福島第一原子力発電所 特定原子力施設に係る実施計画変更比較表 (第Ⅱ章 2.41 放射線物質分析・研究施設第1棟)

福島第一原子力発電所 特定原子力施設に係る実施計画変更比較表（第Ⅲ章 第2編）

図-2 焼却炉境界部の構造

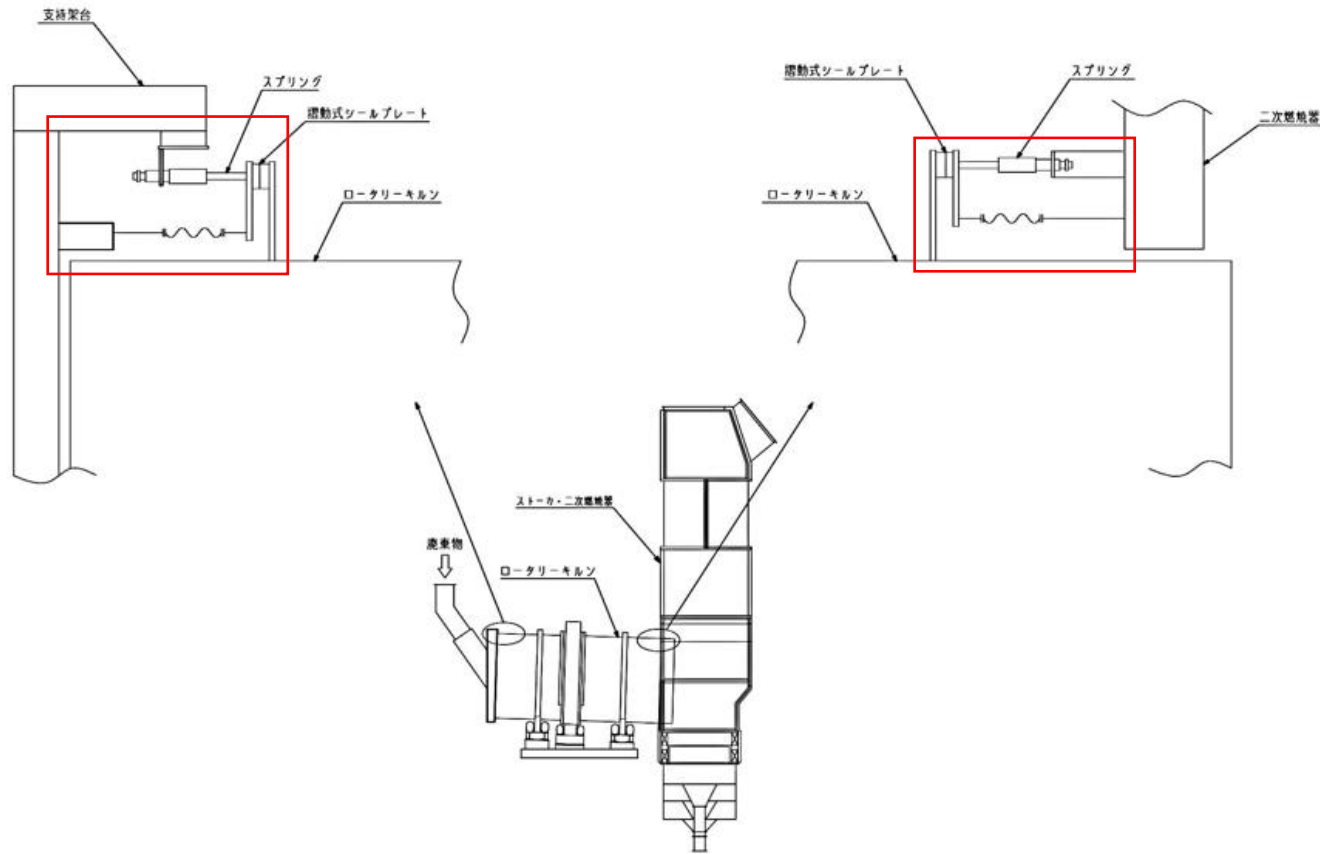
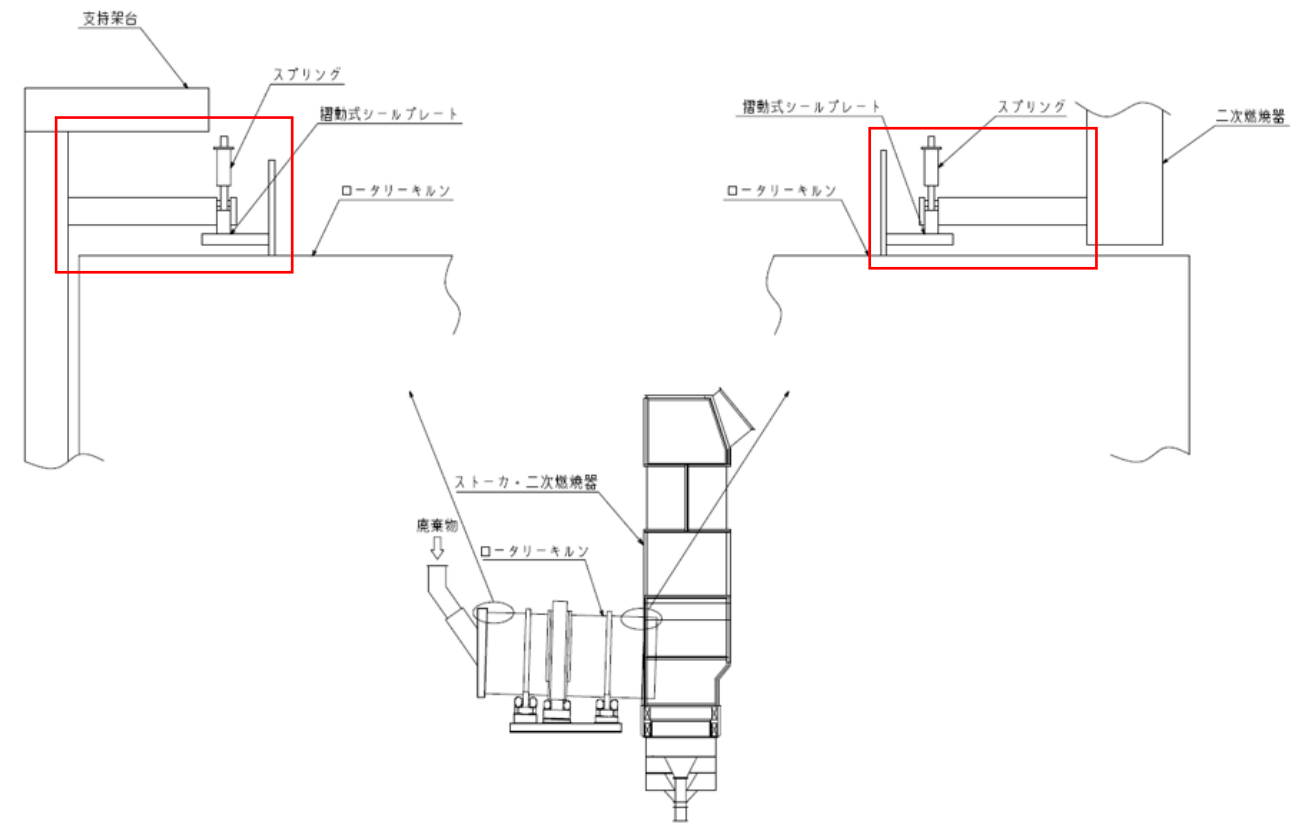
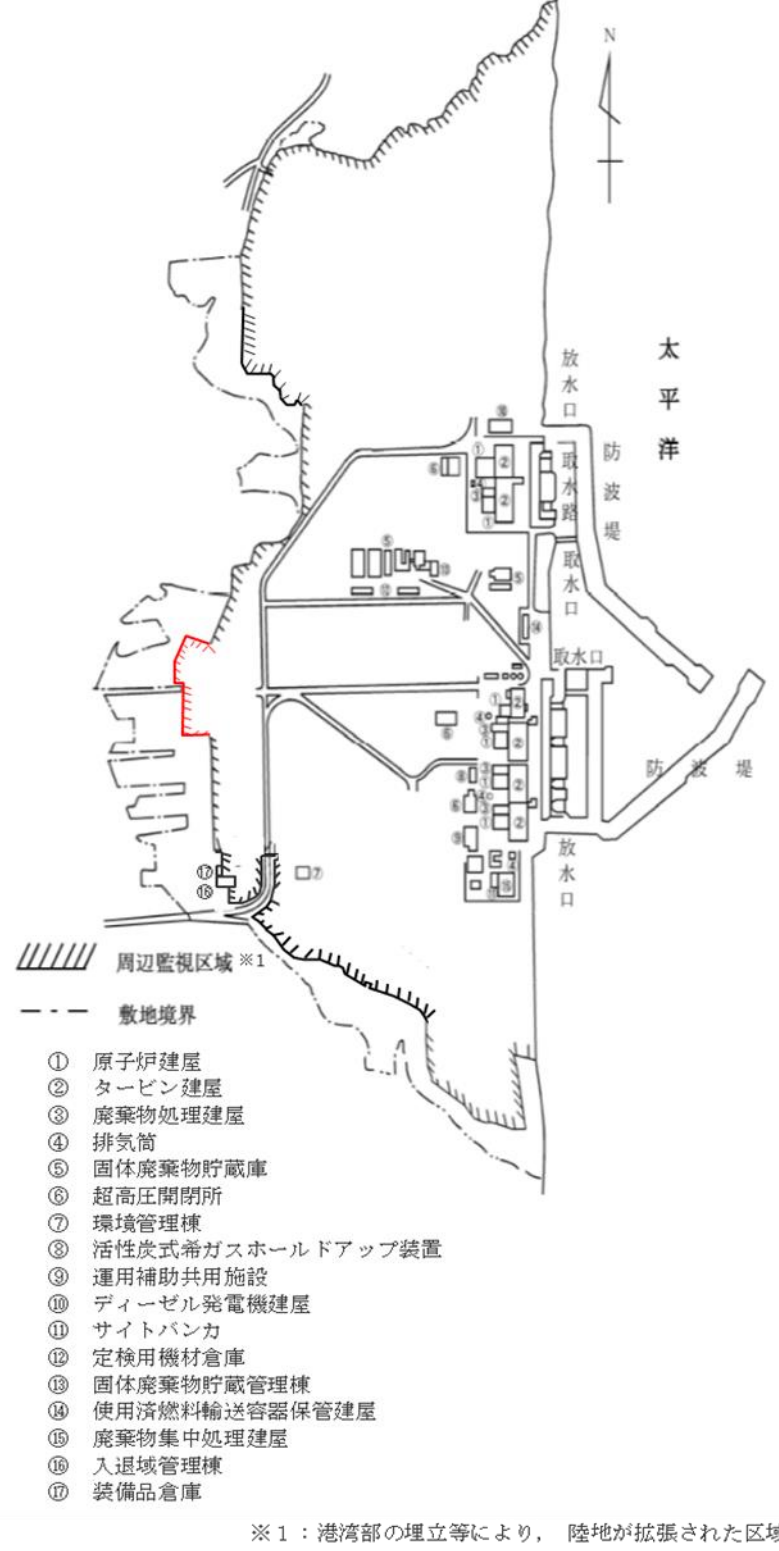
摺動部構造の見直しに伴う記載の変更

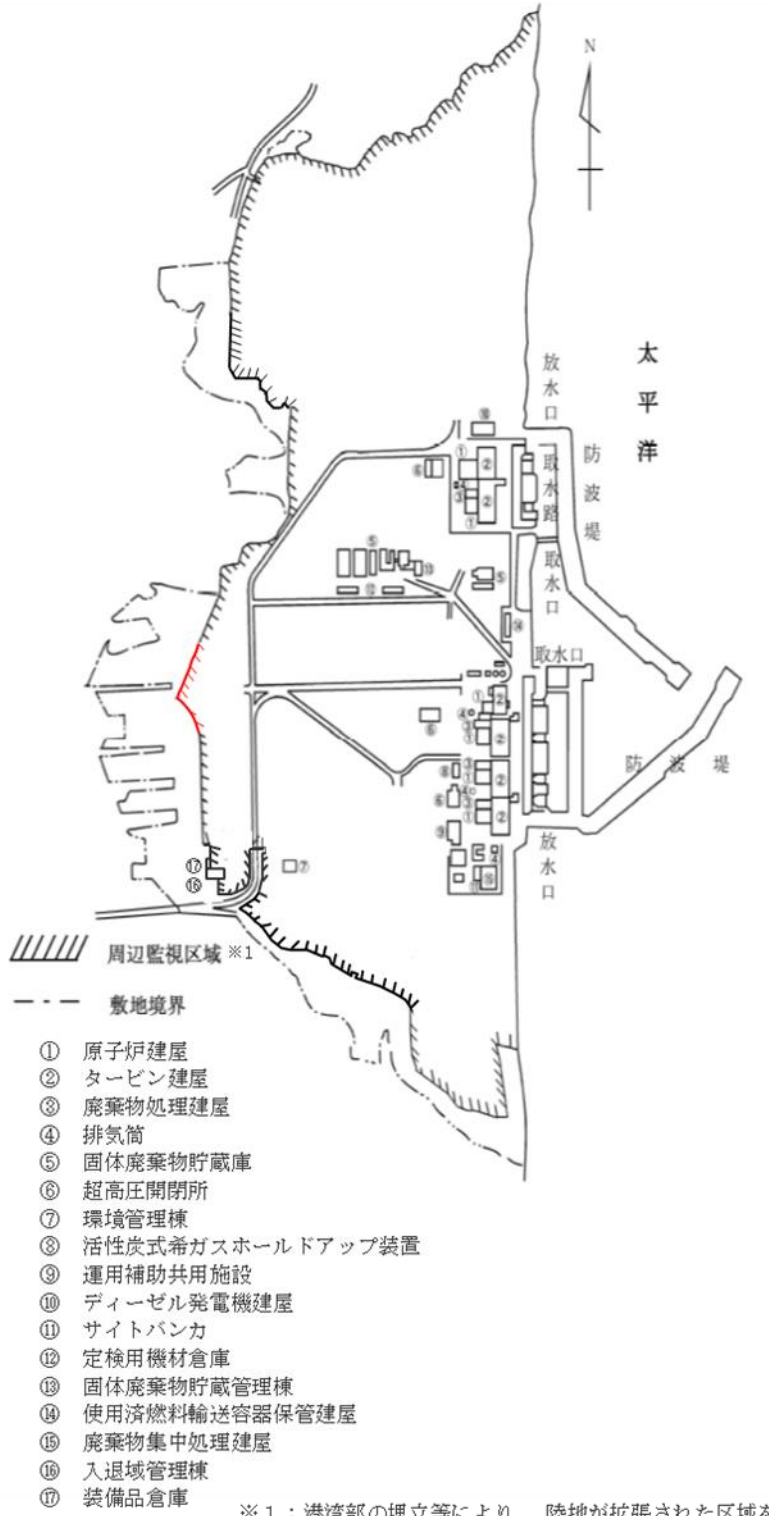
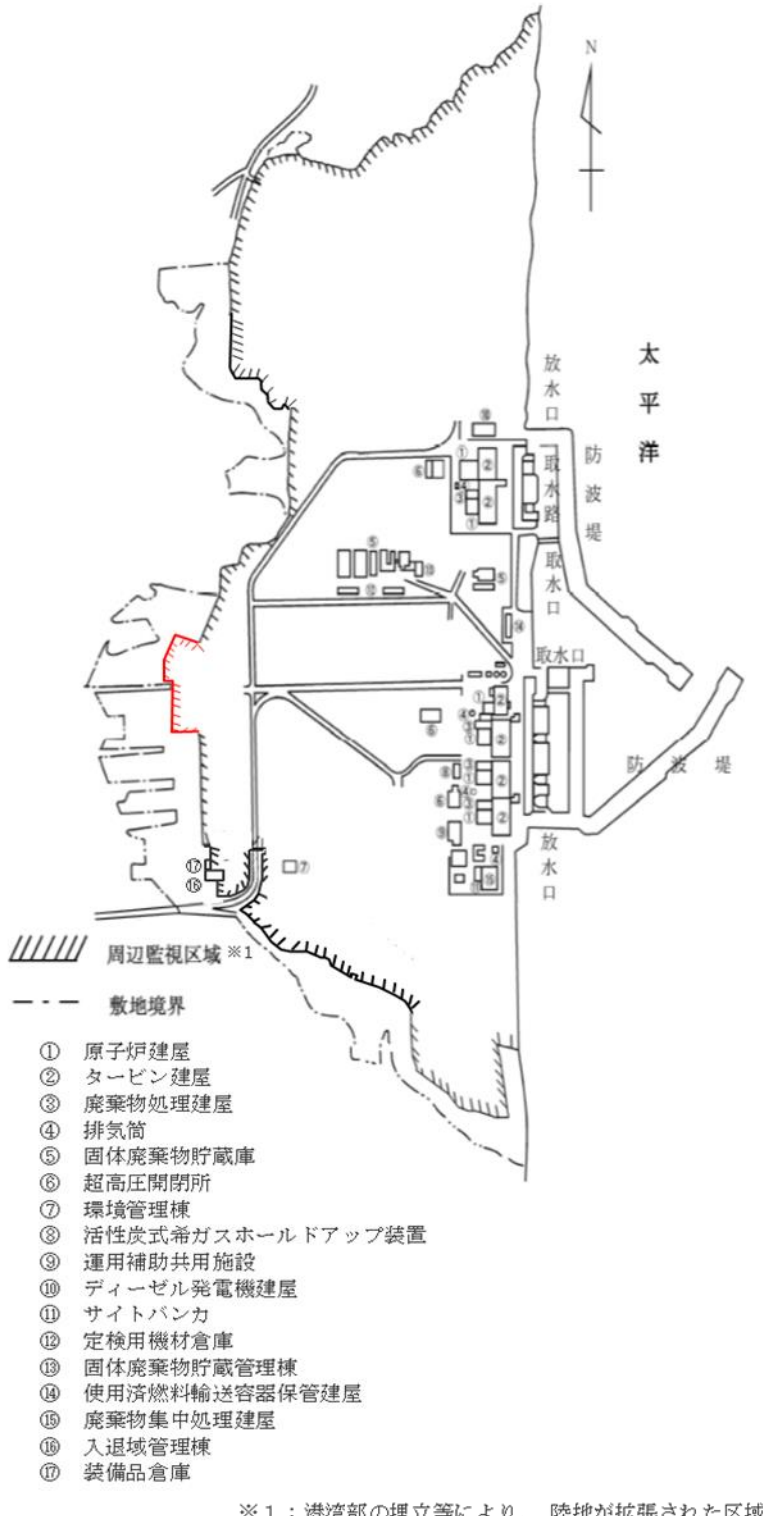
変更前	変更後	変更理由
<p>(周辺監視区域) 第57条 周辺監視区域は、図57に示す区域とする。 2. 防護管理GMは、第1項の周辺監視区域境界に、柵を設ける又は標識を掲げる等により、業務上立入る者以外の立入りを制限する。ただし、当該区域に立入るおそれのないことが明らかな場合は、この限りでない。</p> <p>図57</p>  <p>※1：港湾部の埋立等により、陸地が拡張された区域を含む。</p>	<p>(周辺監視区域) 第57条 周辺監視区域は、図57に示す区域とする。 2. 防護管理GMは、第1項の周辺監視区域境界に、柵を設ける又は標識を掲げる等により、業務上立入る者以外の立入りを制限する。ただし、当該区域に立入るおそれのないことが明らかな場合は、この限りでない。</p> <p>図57</p>  <p>※1：港湾部の埋立等により、陸地が拡張された区域を含む。</p>	<p>放射性物質分析・研究施設第1棟設置に伴う変更</p>

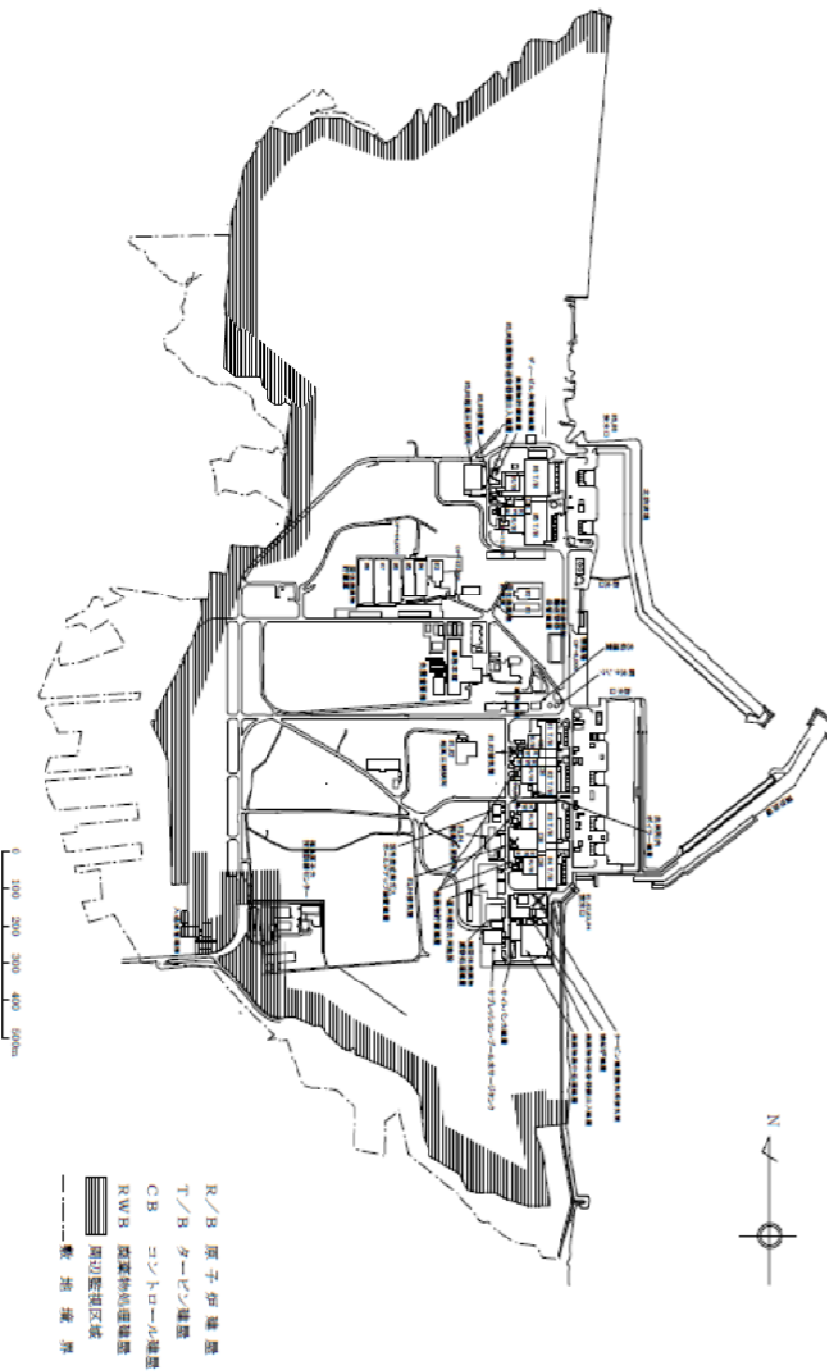
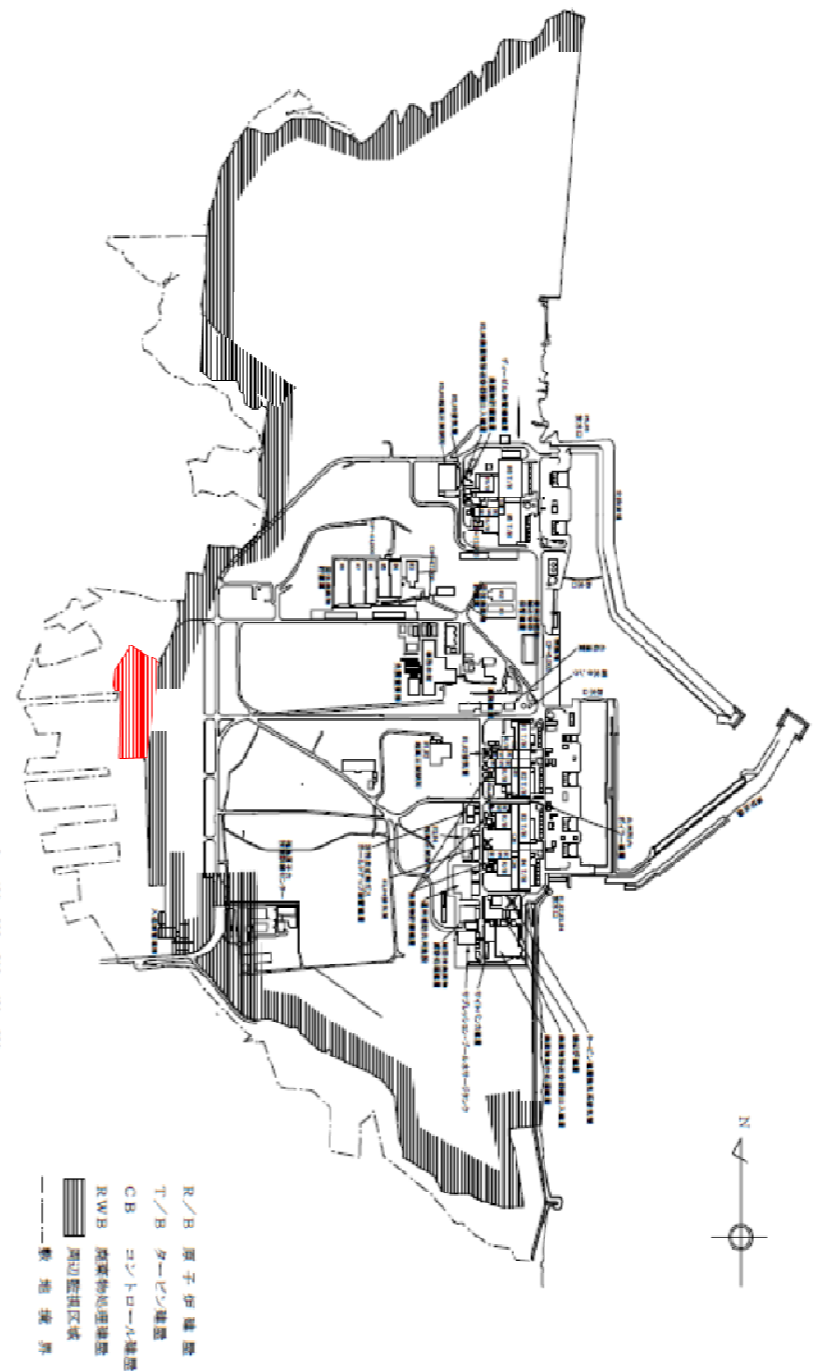
変更前	変更後	変更理由
<p>(周辺監視区域) 第98条 周辺監視区域は、図98に示す区域とする。 2. 防護管理GMは、第1項の周辺監視区域境界に、柵を設ける又は標識を掲げる等により、業務上立入る者以外の立入りを制限する。ただし、当該区域に立入るおそれのないことが明らかな場合は、この限りでない。</p> <p>図98</p>  <p>① 原子炉建屋 ② タービン建屋 ③ 廃棄物処理建屋 ④ 排気筒 ⑤ 固体廃棄物貯蔵庫 ⑥ 超高压開閉所 ⑦ 環境管理棟 ⑧ 活性炭式希ガスホールドアップ装置 ⑨ 運用補助共用施設 ⑩ ディーゼル発電機建屋 ⑪ サイトバンカ ⑫ 定検用機材倉庫 ⑬ 固体廃棄物貯蔵管理棟 ⑭ 使用済燃料輸送容器保管建屋 ⑮ 廃棄物集中処理建屋 ⑯ 入退域管理棟 ⑰ 装備品倉庫</p> <p>※1：港湾部の埋立等により、陸地が拡張された区域を含む。</p>	<p>(周辺監視区域) 第98条 周辺監視区域は、図98に示す区域とする。 2. 防護管理GMは、第1項の周辺監視区域境界に、柵を設ける又は標識を掲げる等により、業務上立入る者以外の立入りを制限する。ただし、当該区域に立入るおそれのないことが明らかな場合は、この限りでない。</p> <p>図98</p>  <p>① 原子炉建屋 ② タービン建屋 ③ 廃棄物処理建屋 ④ 排気筒 ⑤ 固体廃棄物貯蔵庫 ⑥ 超高压開閉所 ⑦ 環境管理棟 ⑧ 活性炭式希ガスホールドアップ装置 ⑨ 運用補助共用施設 ⑩ ディーゼル発電機建屋 ⑪ サイトバンカ ⑫ 定検用機材倉庫 ⑬ 固体廃棄物貯蔵管理棟 ⑭ 使用済燃料輸送容器保管建屋 ⑮ 廃棄物集中処理建屋 ⑯ 入退域管理棟 ⑰ 装備品倉庫</p> <p>※1：港湾部の埋立等により、陸地が拡張された区域を含む。</p>	<p>放射性物質分析・研究施設第1棟設置に伴う変更</p>
